LuK Service Info

Part Nr. 230 0022 11 – 280/295mm TGU6

Model: 8055, 8065, 8075 & 8085

TB1042

Info: New design / Neues Design / Nouvelle conception / Nuevo diseño / Nuovo disegno / Nuovo segno

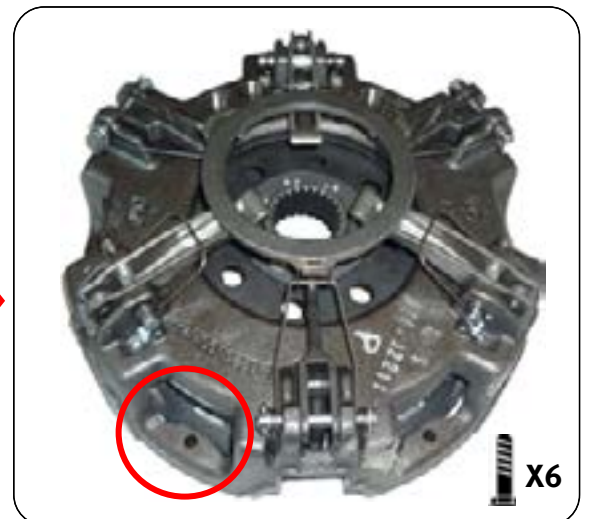
This new design utilises the latest clutch technology, using a vented housing for improved cooling and heat dispersal. Fully interchangeable with existing clutches with no modifications required to vehicle or flywheel. A new fixation bolt set 411 0164 11 6 x M8 x 1.25 x 50mm + Conical washer is supplied with new designs to accommodate the lower housing.
